**CONCEPTO TÉCNICO No CT - 4738**  
**Revisión de Estudio Particular de Respuesta Local**  
**de Amplificación de Ondas Sísmicas**  
**Artículo 7 - Decreto 193 de 2006**

**PROYECTO:** **RECODO DE SAN FELIPE ETAPA VII**

**FECHA DE EMISION:** Marzo 28 de 2007

El presente concepto técnico corresponde a la segunda revisión realizada por la Dirección de Prevención y Atención de Emergencias, del informe final "Asesoría geotécnica y sísmológica para la evaluación de la amenaza sísmica del proyecto Recodo de San Felipe Etapa VII" el cual se construirá en el predio ubicado en la Calle 3 sur No 70 - 23, que se remite como estudio sísmico local en cumplimiento a lo estipulado en el Decreto 193 de 2006.

Figura 2. Espectro propuesto Proyecto Recodo de San Felipe Etapa VII

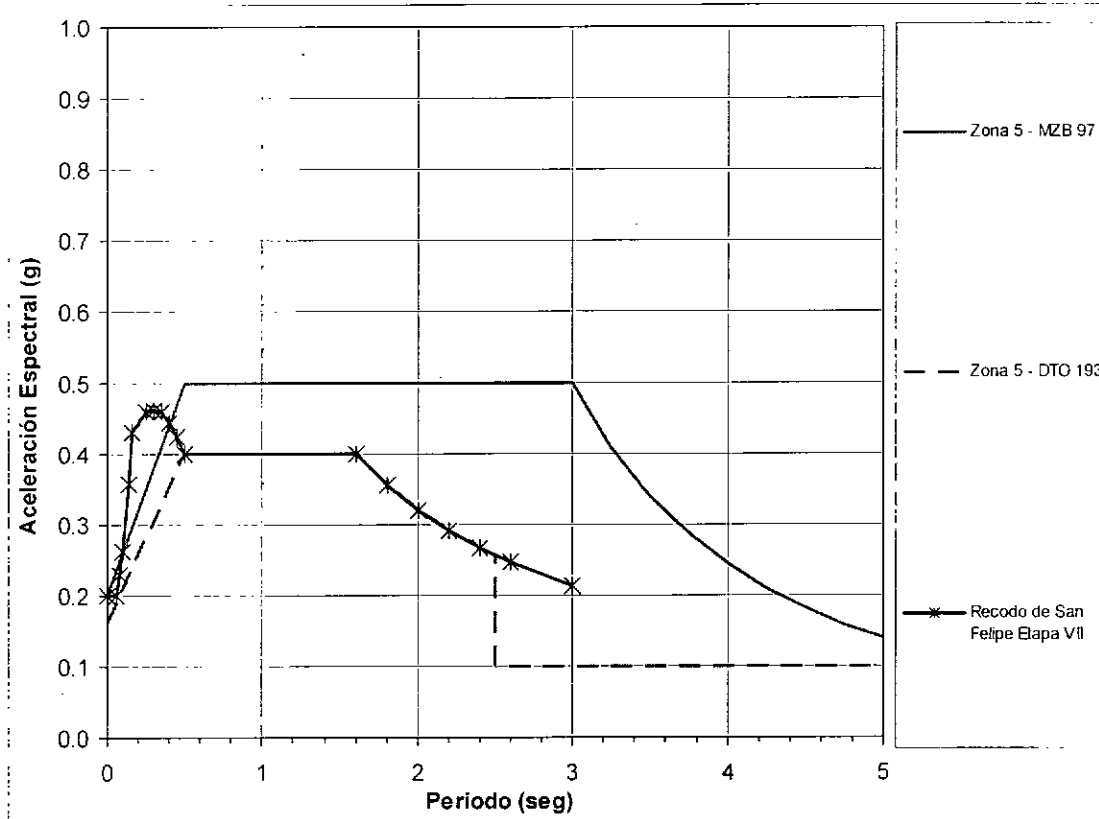
**5.8 Para todas las zonas, el espectro de diseño obtenido no puede ser menor que el espectro mínimo establecido para cada zona en la Microzonificación Sísmica de Bogotá.**

Con base en los resultados de los análisis el consultor recomienda el espectro de diseño que se presenta en la figura 3.17 del estudio y del presente concepto en la Figura 2, donde se aprecia que el espectro propuesto es superior al mínimo de la Zona

5 para periodos menores a 0.5s, para luego adoptar valores de aceleración espectral iguales a los del espectro mínimo de la Zona 5 establecidos en el decreto 193 de 2006.

El estudio CUMPLE con este requerimiento.
